## 改善箇所説明図

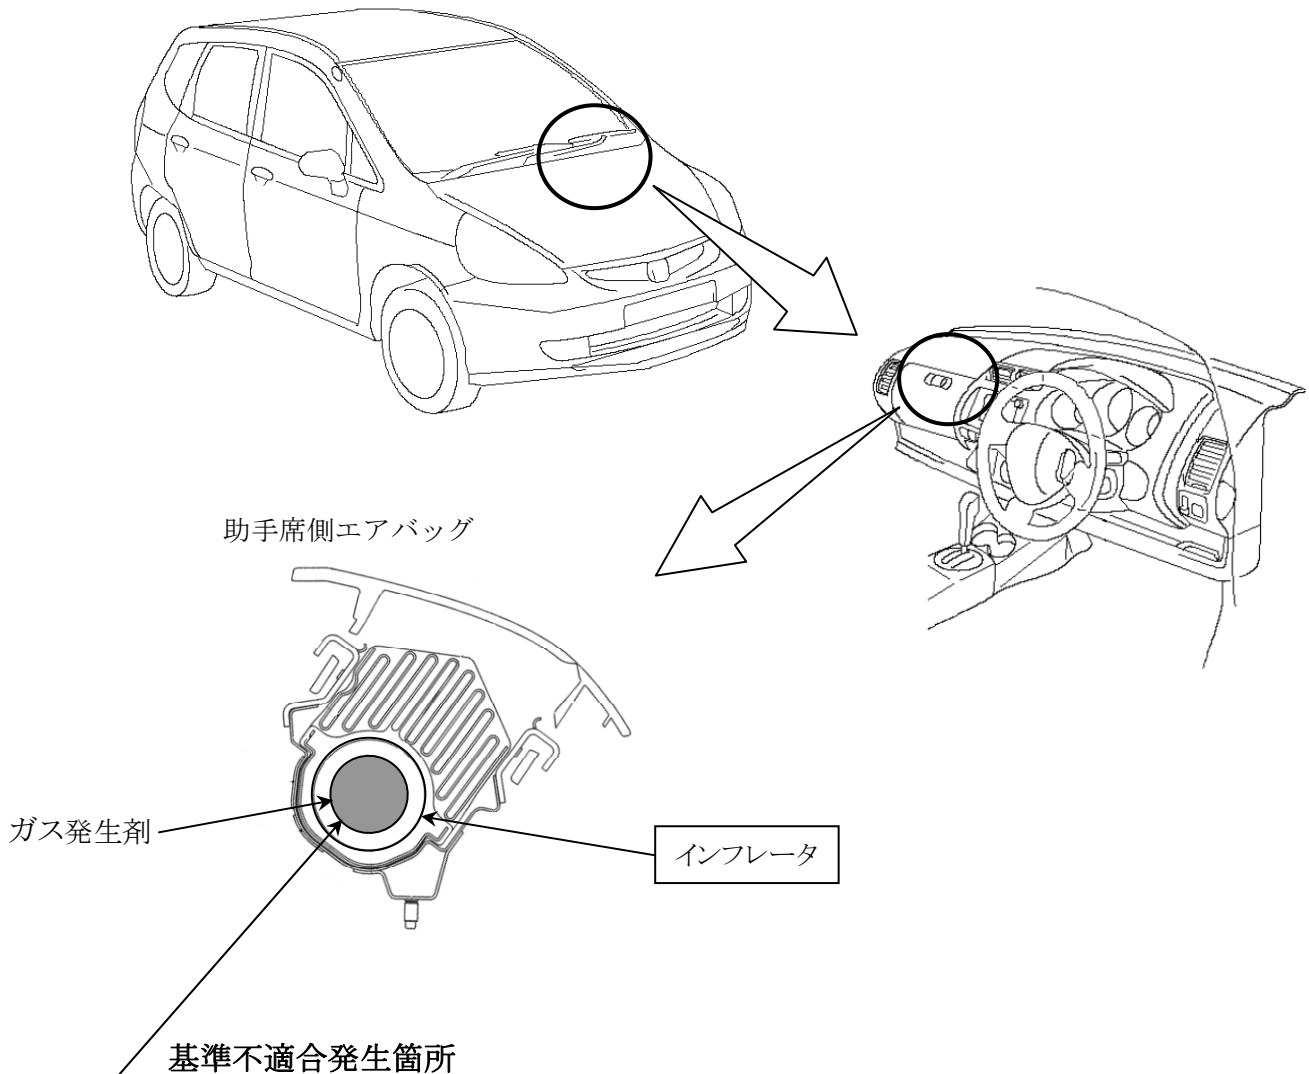
助手席側エアバッグのインフレーター（膨張装置）において、他社製の車両解体作業時にインフレーター容器の破損が発生した。このため、原因は判明していないが、同年式で同タイプのインフレーターはエアバッグ展開時にインフレーター容器が破損して飛び散り、出火したり乗員が負傷するおそれがあることから、全車両、予防的措置として、当該インフレーターを良品に交換する。

全車両、予防的措置として、助手席用エアバッグインフレーターを良品と交換、回収して不具合原因調査を実施する。

なお、部品が供給できない場合には、暫定措置として助手席用エアバッグの機能を停止するとともに、助手席サンバイザ部に当該エアバッグが作動しない旨の警告を表示する。

識別：助手席ドアの上側ヒンジ部下側ボルト頭部に黄色ペイントを塗布する。
